## 改善箇所説明図

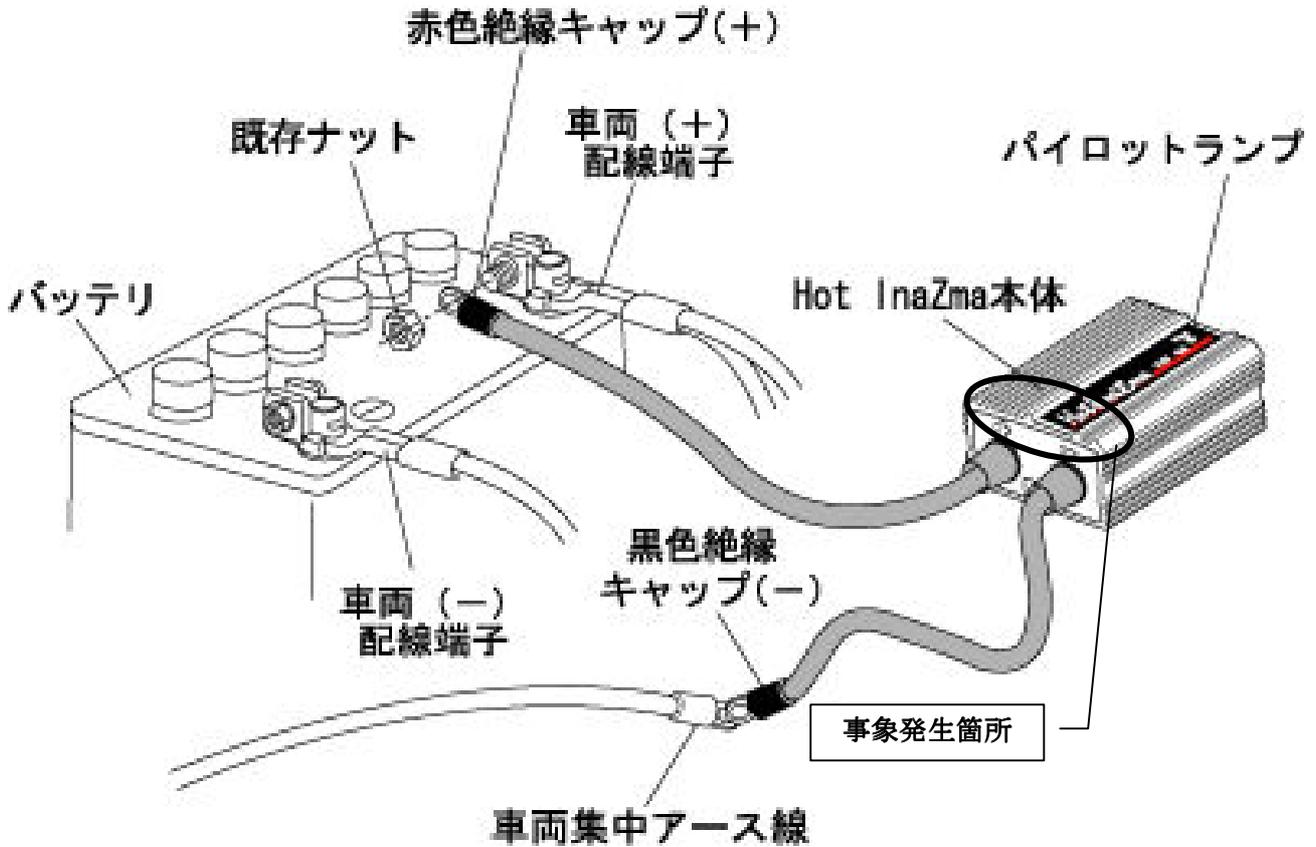
電圧安定化装置（ホットイナズマシリーズ）において、回路保護機構の設計値を超える、バッテリーから生じるサージ電圧（70V～20kV）が繰り返し印加されることにより、基板部品及び基板の一部が破損し、これをきっかけとして基板パターン間での放電が生じ、基板へ炭化導電路が生成され、トラッキング現象が起き、発熱、発煙、発火が生じるおそれがある。

追加部品を送付し、当該製品に追加する。

（お問い合わせのあったお客様に追加部品を送付し、お取付けいただく。）

なお、追加部品を取付けるまでは、当該製品を取り外すよう周知する。
